CONCOURS D'IDÉES POUR L'AMÉNAGEMENT DE LA PLACE DES NATIONS, A GENÈVE

Extrait du rapport du jury

1^{er} prix : projet « 00.007 », M. *André Gutton*, professeur à l'École nationale supérieure des Beaux-Arts et à l'Institut d'urbanisme de l'Université de Paris. Collaborateur : M. *Yves Roynard*.

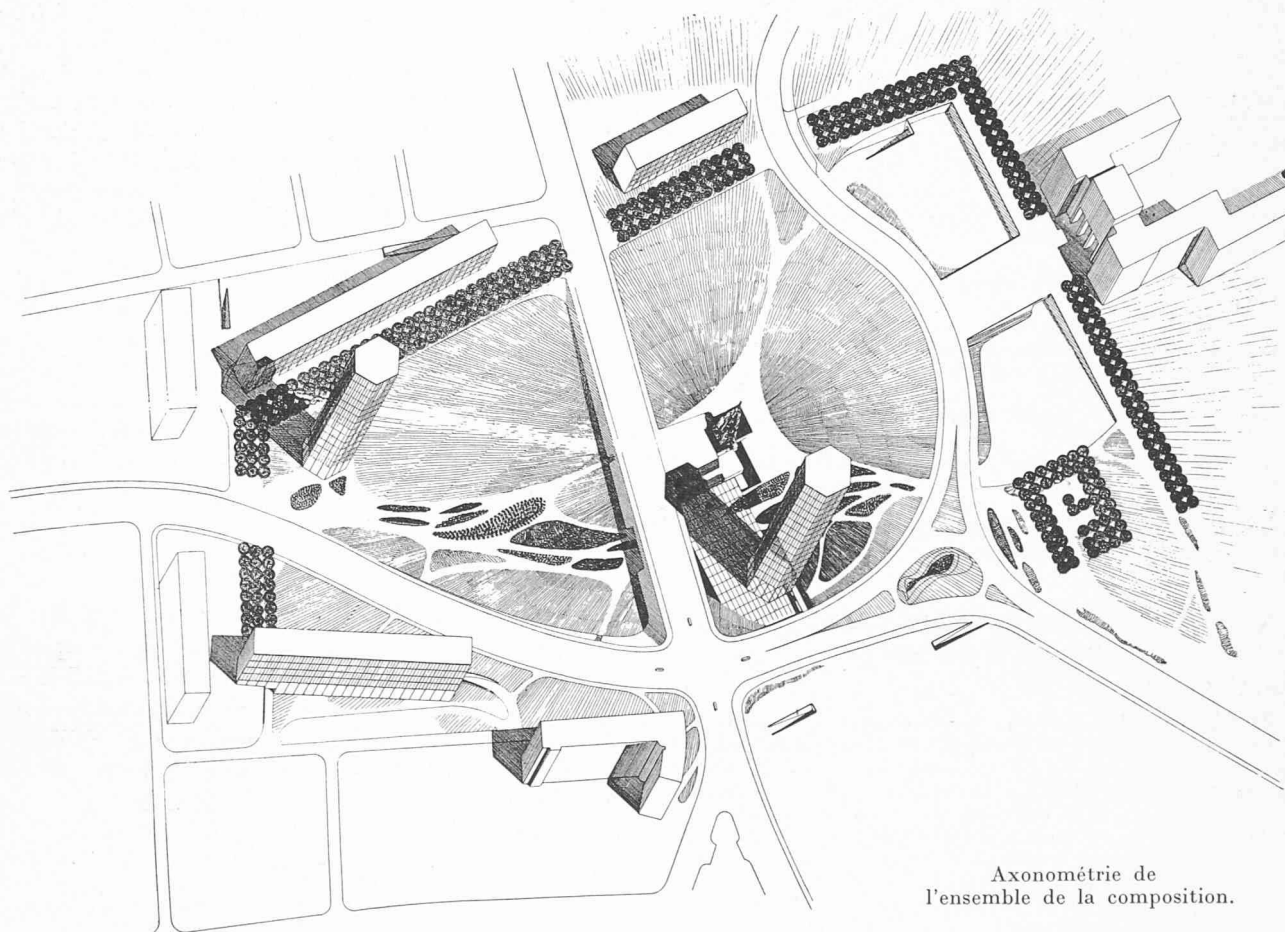
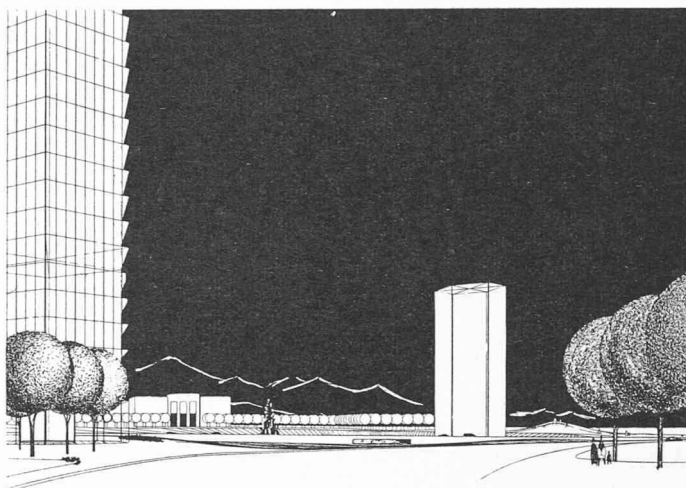
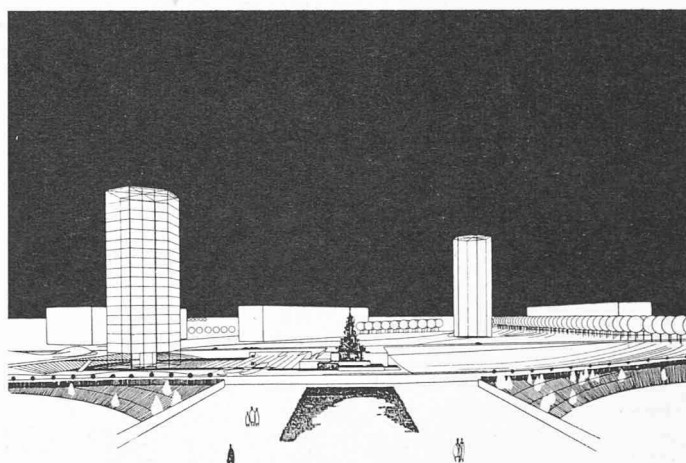
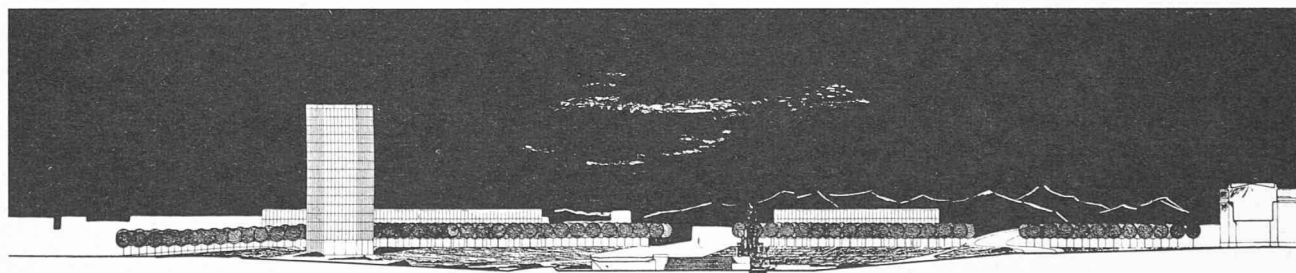
Projet d'une très grande ampleur de composition qui utilise au maximum l'espace disponible en inscrivant l'ensemble de la place dans l'ambiance de verdure où se situe le Palais des Nations. La netteté de l'ordonnance des volumes et la très grande sensibilité avec laquelle ils sont équilibrés contribuent à la dignité de la vision.

Sauf en ce qui concerne les emplacements de parking à l'entrée du Secrétariat du Palais des Nations, trop exposés à la vue du public, l'heureuse répartition des zones de verdure et de plantations contribue à l'harmonie de l'ensemble.

Toutefois, l'auteur n'a peut-être pas suffisamment tenu compte de l'inscription de sa composition dans la partie ouest du quartier.

Sauf en ce qui concerne la route de Ferney, l'auteur a recherché avec beaucoup de souplesse à utiliser le tracé des artères comme un élément de sa composition, en déplaçant les carrefours de circulation en bordure de la place ; le fonctionnement de ces derniers reste toutefois aléatoire. Les débouchés des véhicules provenant du Secrétariat et des parkings du Palais des Nations sur l'avenue de la Paix sont défectueux.

La recherche d'une circulation des piétons au centre de la place, indépendante du trafic routier, a retenu à juste titre l'attention de l'auteur du projet, mais le passage sous la route de Ferney n'est pas résolu de manière très heureuse.

Le motif décoratif central est de juste proportion et s'inscrit heureusement dans l'ensemble, mais son détail est contestable.

2^e prix : projet « 12.312 », M. Rainer Schell, architecte, à Wiesbaden.

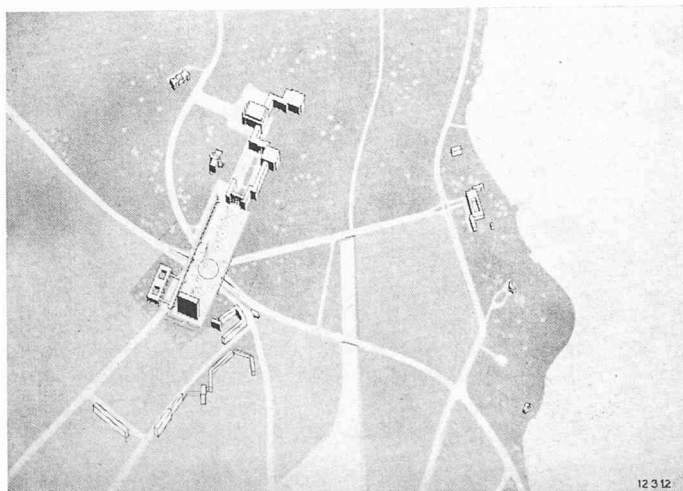
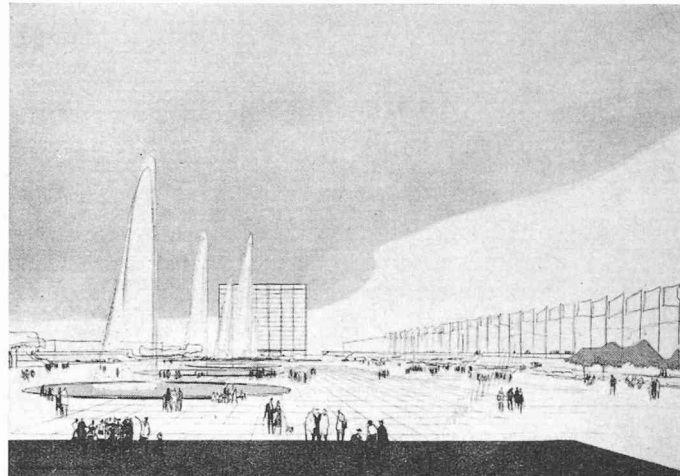
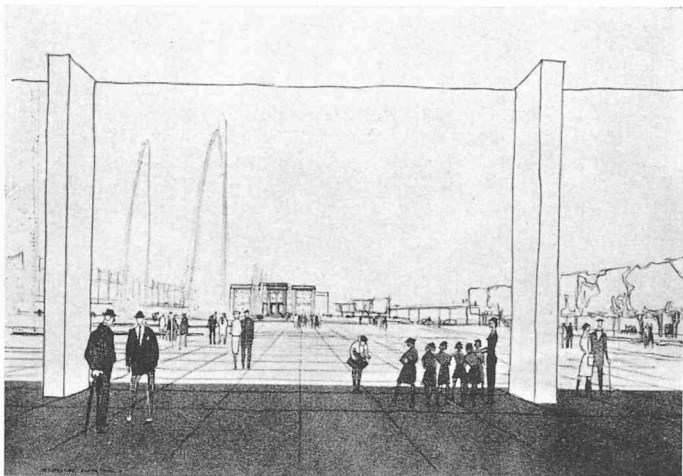
Projet d'une extrême sobriété et d'une grande rigueur de composition, affirmant avec beaucoup de force l'idée de la mise en valeur du Palais des Nations qui est conçu comme élément essentiel de la place.

Le caractère monumental de la place a été obtenu par un tracé d'une heureuse simplicité et d'une réelle noblesse d'expression qui est soulignée par le jeu des volumes.

En revanche, pour obtenir cette vision, l'auteur a quelque peu sacrifié l'inscription de la place dans la partie urbaine du quartier.

Le problème de la circulation a été traité d'une manière assez sommaire. Le système repose sur un giratoire à quatre carrefours sur lesquels ont été détournées les artères du nœud de circulation ; il crée des difficultés nouvelles sans apporter d'amélioration sensible sur l'état actuel.

Les accès des véhicules au portique de l'entrée du secrétariat ne sont pas résolus.

Le régime de parking et des transports en commun est rudimentaire.
